改善箇所説明図

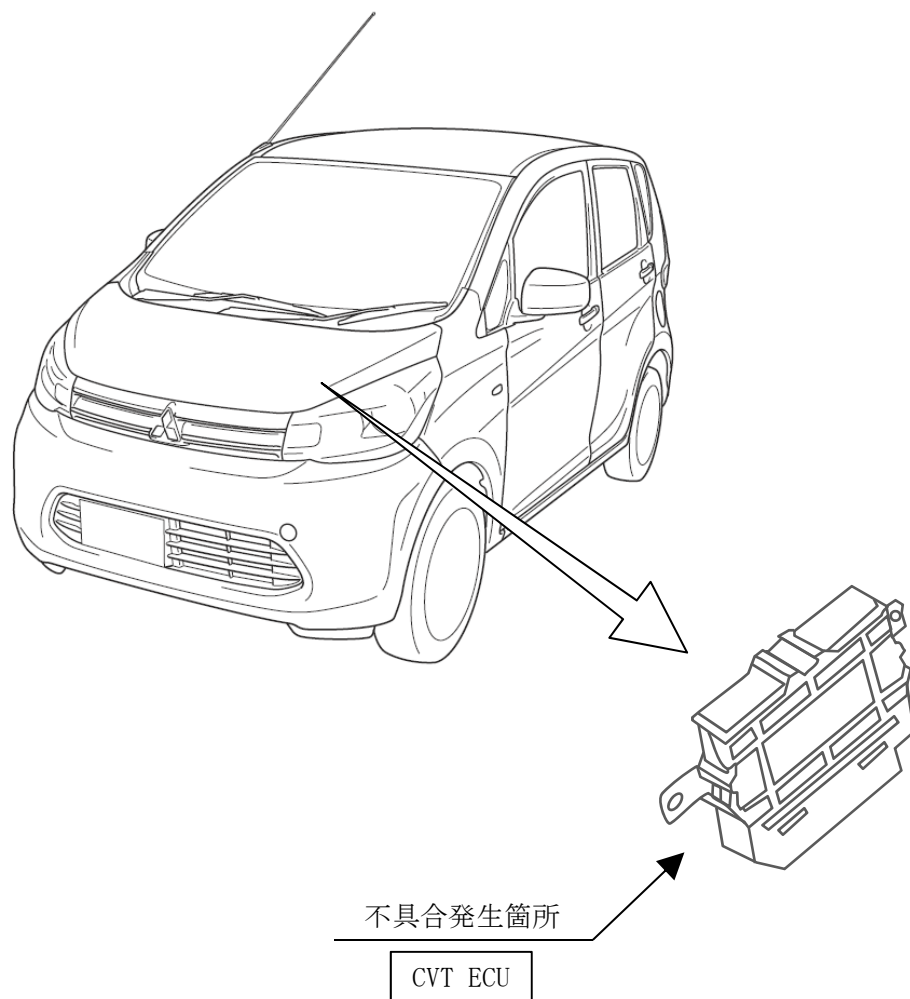
自動無段変速機(CVT)において、コントロールユニットの制御が不適切なため、CVT内部のクラッチの結合が遅れ、発進時に駆動力が伝わらないことがある。
そのため、坂道での発進時にブレーキペダルを放した際、一時的に車両の自重で坂道を下がるおそれがある。

注：図中の 内は、プログラムを書き替える部品を示す。

全車両、CVT ECU の制御プログラムを対策仕様に書き替える。

識別：助手席側ドアチェックのヒンジにあるピン頭部に白または黄色のペイントを塗布する。
